Ministero della cultura
SOPRINTENDENZA SPECIALE PER IL PIANO
NAZIONALE DI RIPRESA E RESILIENZA

Oggetto: **[ID_VIP: 10411] Comune di Vetralla, Viterbo, Monteromano, Tuscania (VT)**

"Progetto di un impianto agrivoltaico denominato "Vetralla" della potenza di picco di 24,528 Mwp e potenza nominale di 24,528 MWac, da realizzarsi nel comune di Vetralla (Vt)". Procedimento di VIA – PNIEC"

COMUNICAZIONE DELLA RICHIESTA INTEGRAZIONI DOCUMENTALI DEL MINISTERO DELLA CULTURA ALLA DIREZIONE GENERALE VALUTAZIONI AMBIENTALI AI SENSI DELL'ART.24 DEL D.LGS.N.152/2006

Fig. 3 - mappa degli impatti cumulativi (cfr. ICA_087_TAV14)

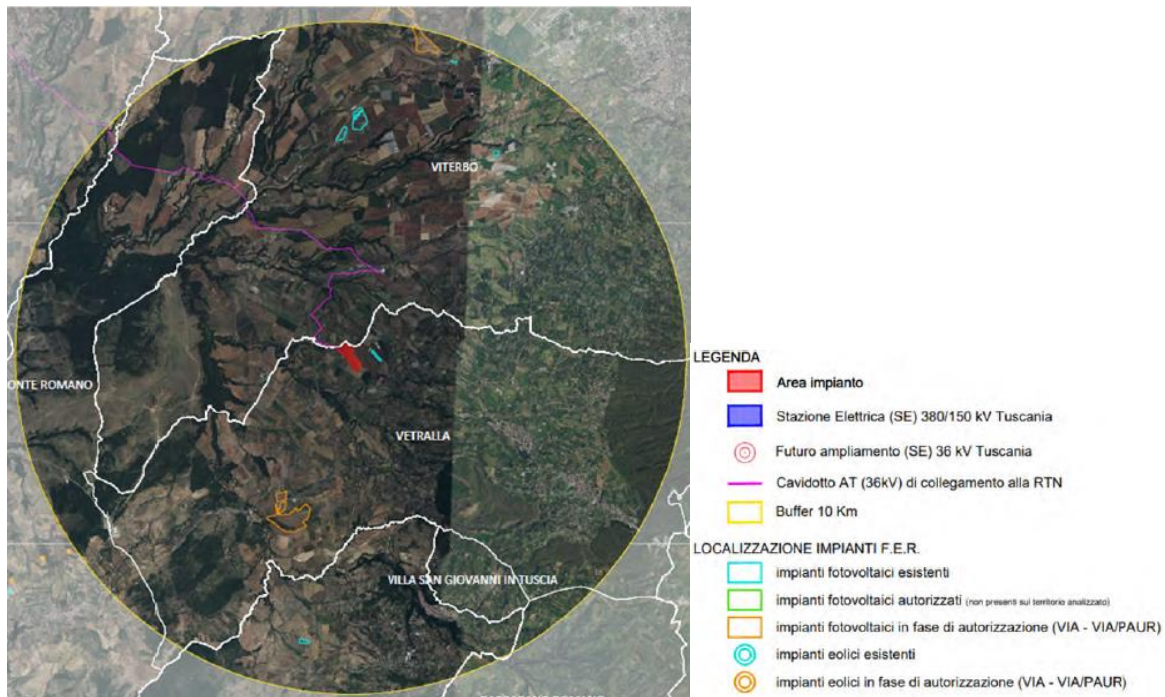
Inoltre, in relazione **agli impatti cumulativi** la SABAP-VT nella sopracitata nota n. 1407/2024, ha evidenziato: *“Anche se risulta prodotto uno studio finalizzato a verificare il cumulo degli impatti sul contesto dovuto alle nuove opere qui considerate e a quelle già in essere o in procinto di essere attuate, si precisa che:*

- *il territorio oggetto dell'intervento è tra i pochi di questo quadrante della provincia di Viterbo che attualmente ancora presenta un basso indice di saturazione di FER, dunque, andrebbe preservato dalla realizzazione di nuovi impianti al fine di tutelare i valori paesaggistici storicizzati che ancora permangono. **Si rileva che a circa 500 metri in direzione est è già presente un impianto fotovoltaico a terra di circa due ettari. Inoltre si rileva che a circa 3,5 chilometri in direzione sudovest, in località Cinelli, la Regione Lazio ha autorizzato un impianto analogo di circa 119,6 ha complessivi di estensione.***

- *“Sebbene sia stata riscontrata la scarsa presenza di impianti analoghi in un raggio di 5 km, si rileva che la conformazione dei terreni potrebbe favorire ulteriormente l'installazione di altri impianti per la produzione di energia da fonti rinnovabili, in particolare di fotovoltaico a terra. Tale mutamento nella compagine paesaggistica con la sostituzione progressiva della produzione agricola con la produzione energetica, **condotto senza una pianificazione preventiva degli interventi, potrebbe comportare ad uno stravolgimento dell'assetto dei luoghi. Si rischia di creare un "effetto piastra", stravolgendo completamente l'assetto percettivo tipico del paesaggio agricolo. Pertanto sussiste il rischio derivante dal cumulo con interventi simili, relativi all'installazione di impianti per la produzione di energia da FER, mancando allo stato attuale una idonea pianificazione e programmazione degli interventi. Infine non si ritengono inoltre significative le mitigazioni previste, tali opere di mitigazione, seppur realizzate con essenze autoctone, di fatto costituiscono delle barriere visive standardizzate che andrebbero ad alterare la percezione visiva dalle aree e dalle strade circostanti, tipologia estranea alla conduzione agricola locali, caratterizzata da campi aperti.***

Dovranno essere predisposte planimetrie nelle quali siano riportate tutte le iniziative energetiche da FER (fotovoltaici e eolici) esistenti, autorizzate e in previsione (**sia in V.I.A. statale che regionale**, o autorizzate con PAS) nella loro configurazione planimetrica, presenti nell'area vasta (per un raggio **di 5 e 10 km** intorno all'impianto), riportando anche tutte le strutture ed edifici a servizio, i tracciati dei cavidotti/elettrodotti necessari al trasporto alle sottostazioni e stazioni elettriche, distinguendo quelli già realizzati da quelli in autorizzazione, e le cabine, sottostazioni e stazioni elettriche, con tutti gli impianti ed infrastrutture ad esse connessi, e tutte le opere accessorie rilevabili anche da Google. (ad esempio: impianti esistenti rilevabili da google, impianto “Vetralla” composto da n.2 sottocampi denominati: - Vetralla EST: estensione pari a 45,1482 ha; e - Vetralla OVEST: 72,3585 ha; posto ad una distanza inferiore a 4 km dalle aree in oggetto).

Fig. 4 Sovrapposizione delle opere di progetto, comprensivo delle opere di trasporto e consegna alla cabina primaria, alla TAV. B del PTPR (cfr. ICA_087_TAV06_B_Inquadramento_vincolistico_dell'opera_su_PTPR_Tavola_B)

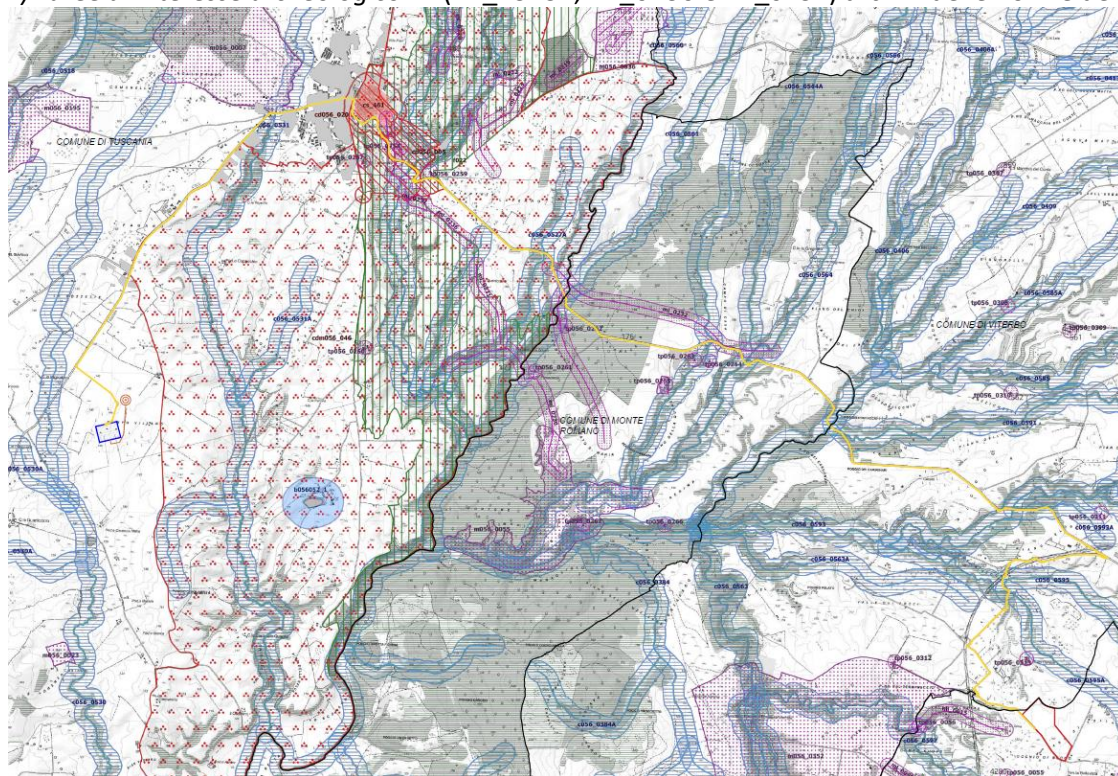
Relativamente alla verifica delle opere con il PTPR approvato con DCR.n.5 del 21.04.2021 pubblicato sul BUR n.56 del 10.06.2021, si segnala che alcune delle opere di progetto, risultano interferire aree gravate da tutela paesaggistica ai sensi della Parte III del D.Lgs.n.42/2004 (di seguito Codice), in particolare il **cavidotto** interferisce direttamente i “**beni paesaggistici**”, individuati sulla TAV. B del PTPR come:

- **Beni dichiarativi** tutelati ai sensi dell'art. 136, co. 1, lett. c) e d) del D.lgs. 42/2004, Beni d'insieme, vaste località con valore estetico tradizionale, bellezze panoramiche:
DM del 18.05.1999 "Comprensorio attorno al Tuscania comprendenti le valli del Marta, Maschiolo, Pantacciano, Capecchio ed altri - zona di interesse archeologico"; **DM del 13.10.1961** "Colle San Pietro";
DM del 05.07.1971 "Abitato e zone circostanti del Comune di Tuscania".

- **Beni tutelati "ope legis"** ai sensi dell'art.134, co.1, lett.b) e dell'art.142, co.1 del Codice:
lett. c) “**fiumi, torrenti e corsi d'acqua**” – (c056_0595A, c056_0595, c056_0593, c056_0591, c056_0406, c056_0564, c056_0564A, c056_0561, c056_0560, c056_0531, c056_05301) **art.36** delle norme del PTPR;
lett. g) “**i territori coperti da foreste e da boschi**” - **art.39** delle norme del PTPR;
lett. m) “**aree di interesse archeologico**” – (ml_13232, ml_0236 e ml_0237) **art. 42** delle norme del PTPR.

- dovranno essere presenti nel documento i Contenuti **di cui al punto 3 del citato DPCM 12.12.2005;**
- data la lunghezza del cavidotto e le numerose interferenze, oltre alla verifica di conformità e compatibilità con tutti i beni tutelati interferiti (TAV B del PTPR), dovranno essere predisposte planimetrie quotate, in scala adeguata, con approfondimenti di scala, in relazione alle interferenze fra cavidotto e beni tutelati, in cui sia possibile distinguere la posizione delle opere rispetto ai perimetri dei vincoli paesaggistici, in particolare **nelle porzioni di cavidotto eventualmente non posizionate su sede stradale esistente.**

Si chiarisce, con riferimento alle interferenze del cavidotto con aree tutelate “ope legis” ai sensi dell'art.142, co.1, lett.g) del Codice che, sebbene, si tratti di intervento ipogeo, fatto salvo l'utilizzo delle tecnologie TOC nel caso dell'attraversamento dei corsi d'acqua, (per le quali dovranno comunque essere previsti adeguati interventi di ripristino e riqualificazione) sarà necessario per le aree boscate, che vengano esattamente indicate le aree di interferenza, il numero degli esemplari arborei coinvolti, prodotto il loro rilievo e quantificazione, anche ai fini della definizione del progetto di ripristino, e mitigazione, ed eventuale compensazione. Si evidenzia, pertanto, che in questo specifico caso, questo Ministero, non ritiene sufficiente la solo “tipologia delle opere” per escludere l'intervento dall'autorizzazione paesaggistica. La definizione dell'entità dell'impatto infatti dipende dalle interazioni

Fig.5 Rappresentazione delle opere di progetto in sovrapposizione con la TAV. A del PTPR (cfr. ICA_087_TAV06_A Inquadramento vincolistico dell'opera su PTPR Tavola_A)

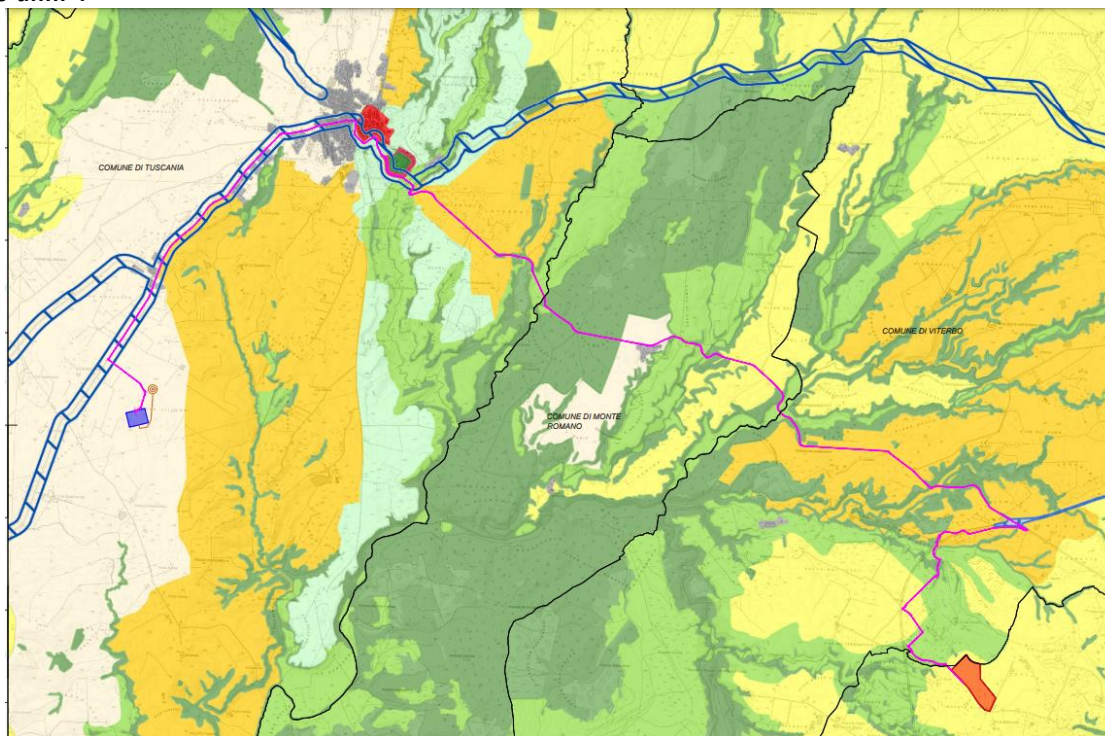
Per quanto riguarda la TAV. A del PTPR si rileva che le aree di progetto ricadono in:

- “Paesaggio agrario di valore”, art. 26 delle norme del PTPR. (area di impianto)

Mentre il cavidotto interferisce con aree classificate come:

- “Paesaggio Naturale” (**art.22 delle Norme del PTPR**);
- “Paesaggio Naturale agrario” (**art.23 delle Norme del PTPR**);

- “Paesaggio Naturale di Continuità” (art.24 delle Norme del PTPR);
- “Paesaggio agrario di rilevante valore” (art.25 delle Norme del PTPR);
- “Paesaggio agrario di valore” (art.26 delle Norme del PTPR);
- “Paesaggio agrario di Continuità” (art.27 delle Norme del PTPR);

Considerato che come già evidenziato, l'area di impianto ricade interamente all'interno del “Paesaggio agrario di valore” così come individuato nella Tav. A del PTPR **e pertanto in relazione alla D.C.C. 11/01/2022, n. 3, del Comune di Vetralla sarebbe da considerarsi in “zona non idonea”**
